SER 004-2019

En nuestra condición de Asociación representante de inversionistas, importadores, productores, proveedores y generadores de energía a partir de fuentes no convencionales de energía renovable (FNCER), nos permitimos solicitar amablemente el concepto del CNO en relación con el Acuerdo CNO 1071, respecto a dudas que han manifestado nuestros asociados.

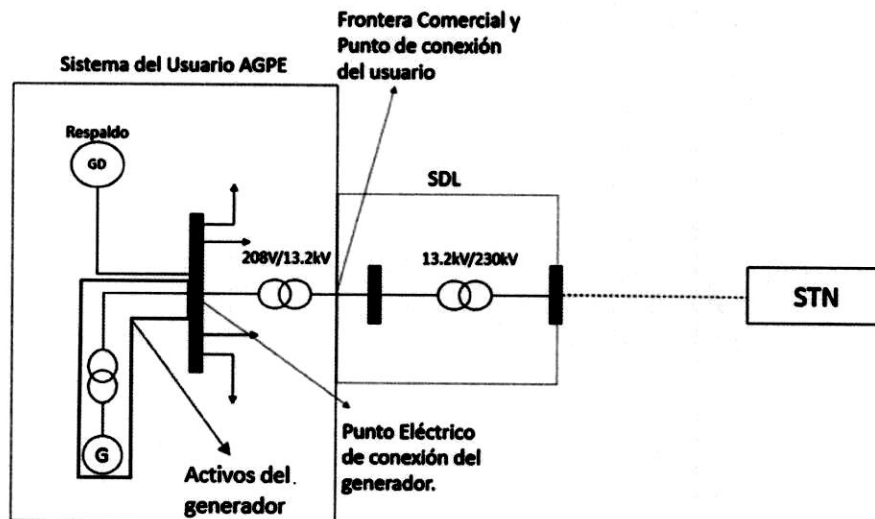
1. En el Anexo del Acuerdo CNO 1071 existen unos requisitos específicos de protecciones de acuerdo con el nivel de tensión al que esté conectado un AGPE y a la potencia del generador mismo. En este sentido, preguntamos:

¿Es el nivel de tensión al que llaman todas las tablas del anexo la **frontera comercial del usuario final**, o es acaso el **punto eléctrico de conexión** mediante el cual los activos del generador se conectan con la red eléctrica del usuario AGPE?

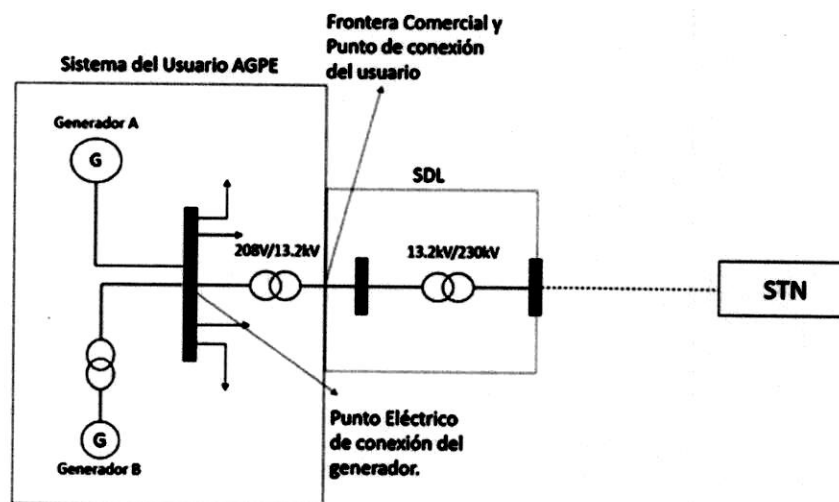
En la siguiente imagen, que es meramente ejemplificante entendiéndose que puede haber muchas otras configuraciones, se observa mejor como los dos puntos pueden ser diferentes, por lo que se solicita aclarar la pregunta anterior.

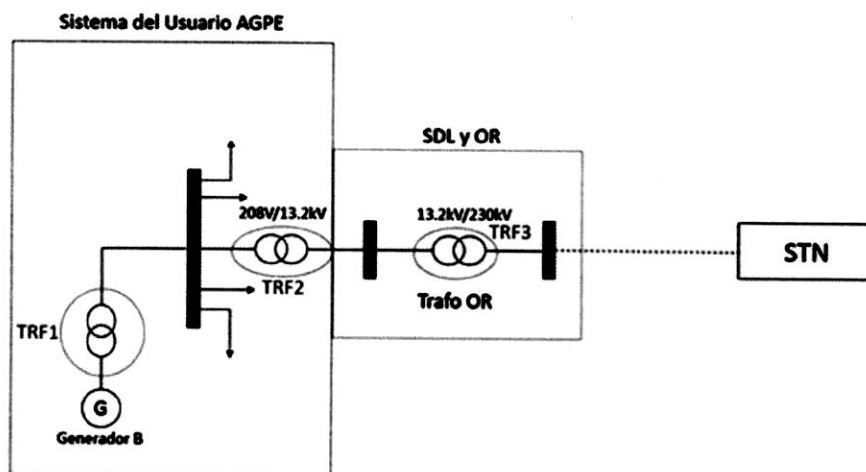
(7) De acuerdo con el grupo de conexión del transformador se deberá evaluar con el operador de red la conveniencia de disponer de una protección de sobretensión de secuencia cero.

La duda consiste en definir a qué transformador se refieren, si al que usa el generador para acoplarse a la red eléctrica (TRF1), al interno de la frontera comercial del usuario (TRF2), al del operador de red (TRF3), o a cualquiera aguas arriba del STN. Para esto nos apoyamos en la siguiente imagen.
